第 2 回検討チーム会合（2021.9.21）での説明時における質問に対する回答

2021 年 11 月 5 日
 （一社）日本原子力学会
 標準委員会

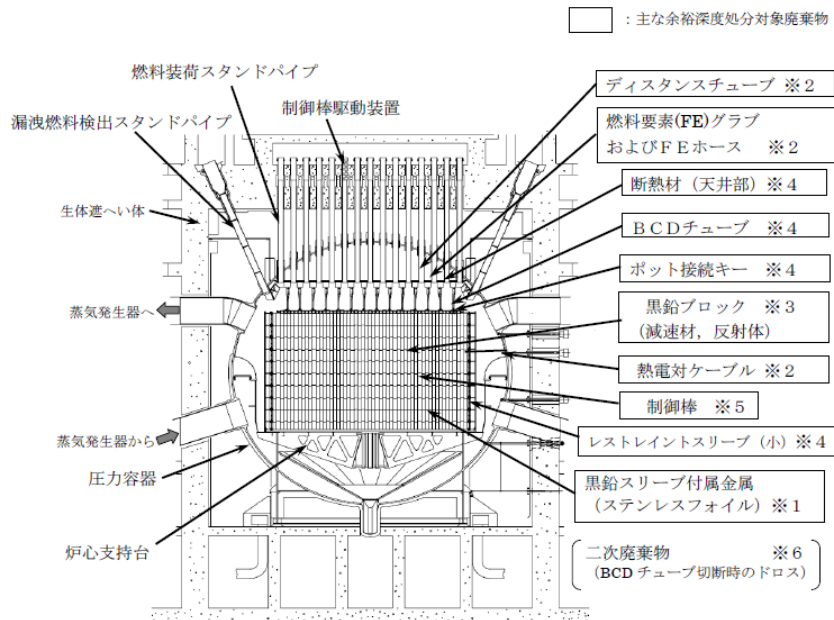
回答 4(2)に関して、ガス炉について、表の対象物と図の名称に記載されているものの対応が分かりにくい。

炉型	対象物	対象物の発生部位
GCR	炉内挿入物（黒鉛スリーブ付属金属、制御棒、ディスタンスチューブ 1)、燃料要素(FE)グラブ 1)及び FE ホース 1)、熱電対ケーブル 1)、炉内構造物（断熱材（天井部）、BCD チューブ、ポット接続キー、レストレイントスリーブ（小）、BCD チューブ切断ドロス、黒鉛ブロック	<p>□ : 主な余裕深度処分対象廃棄物</p> <p>燃料装荷スタンドパイプ、漏洩燃料検出スタンドパイプ、生体遮へい体、蒸気発生器へ、蒸気発生器から、圧力容器、炉心支持台、制御棒駆動装置、燃料要素(FE)グラブ、および FE ホース、断熱材（天井部）、BCD チューブ、ポット接続キー、黒鉛ブロック、熱電対ケーブル、制御棒、レストレイントスリーブ（小）、黒鉛スリーブ付属金属（ステンレスフォイル）、二次廃棄物（BCD チューブ切断時のドロス）、ディスタンスチューブ ※2、燃料要素(FE)グラブ および FE ホース ※2、断熱材（天井部）※4、BCD チューブ ※4、ポット接続キー ※4、黒鉛ブロック ※3（減速材、反射体）、熱電対ケーブル ※2、制御棒 ※5、レストレイントスリーブ（小）※4、黒鉛スリーブ付属金属（ステンレスフォイル）※1、二次廃棄物 ※6（BCD チューブ切断時のドロス）</p>

注記 引用図には注記があり、これを上表の対象物に補足した。（下図参照）

- ※1 黒鉛スリーブ付属金属
- ※2 その他（バンカ内放射化金属）
- ※3 黒鉛ブロック
- ※4 炉内構造物
- ※5 制御棒
- ※6 二次廃棄物
